Cet ASB révisé le ASB-912-069 / ASB-914-051 daté au 14 Juillet 2016

BULLETIN TECHNIQUE D'ALERTE

Remplacement des flotteurs sur moteurs ROTAX® des types 912 et 914 (série)

Système ATA : 73-00-00 : circuit de carburant

1 Repère

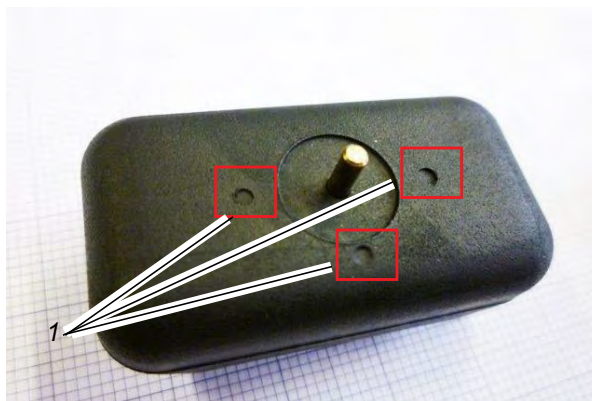
REMARQUE: Les flotteurs avec 3 repères ont déjà été testés sur les spécificités décrites dans la section 1.3) et par conséquent ne doivent PAS être remplacés.

REMARQUE: Ces repères n'ont aucune incidence sur le fonctionnement des flotteurs.

Fig. 1

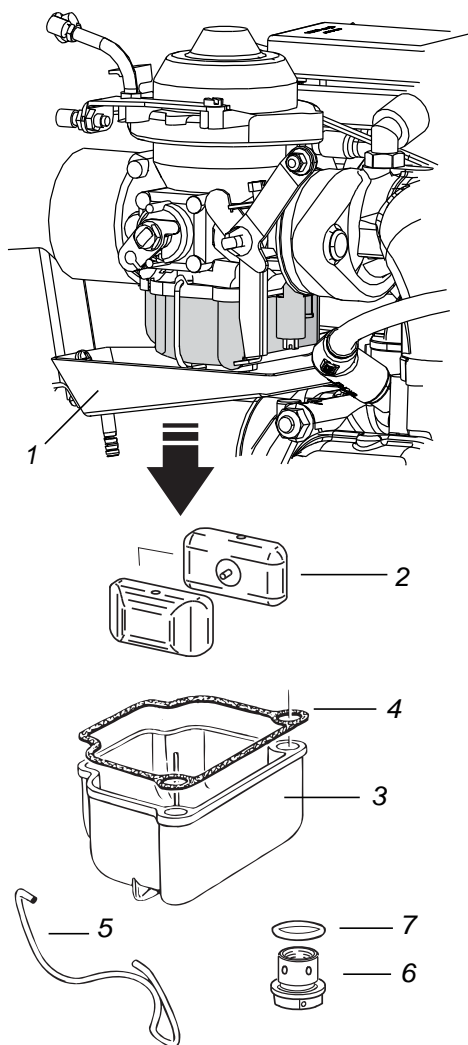
Etape	Procédure
1	Si un récupérateur d'essence est installé, il faut le déposer (1).
2	Inspection visuelle du carburateur et de sa commande mécanique.
3	Déposer l'étrier-ressort (5) ou, sur la série ROTAX 914, déposer le fil à freiner, puis desserrer la vis de fixation (6) et la déposer avec son joint torique (7).
4	Déposer la cuve à niveau constant (3) avec le joint (4) et les deux flotteurs (2).

Step	Procédure
1	Remplacer le joint (4) de la cuve à niveau constant et sur la série ROTAX 914 remplacer le joint torique (7).
2	Reposer la cuve à niveau constant (3) avec le joint (4) et les deux flotteurs (2).
3	Reposer l'étrier-ressort (5) ou ,sur la série ROTAX 914 reposer la vis de fixation (6) avec son joint torique (7). Couple de serrage de la vis de fixation 5.5 Nm (48.7 in.lb). Poser du fil à freiner.
4	Reposer le récupérateur essence (1) et / ou les accessoires en fonction des instructions fournies par le constructeur de l'aéronef.
